VOLVO

Service Bulletin

HOOFDGROEP	GROEP	NO.
8	82	403

BETR.
Motorkapvergrendeling

82 094

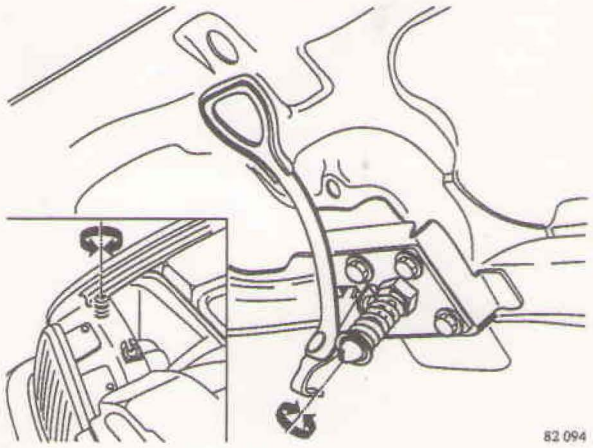
Gewijzigde motorkapvergrendeling 440/460

Vanaf modeljaar '93 is de frontplaat en de vergrendeling van de motorkap gewijzigd.
De motorkap sluit nu met één slot en slotvanger in het midden.
In principe komt de vergrendeling en de frontplaat overeen met de 480-uitvoeringen.

Motorkap afstellen
Draai de twee rubber stoppen helemaal in.
Stel de slotvanger af zodat de motorkap gelijk ligt met de spatschermen.
Hef de speling op door de twee rubber stoppen uit te draaien.
Opmerking: te ver uitdraaien van de rubber stoppen kan indeuken van de motorkap tot gevolg hebben.
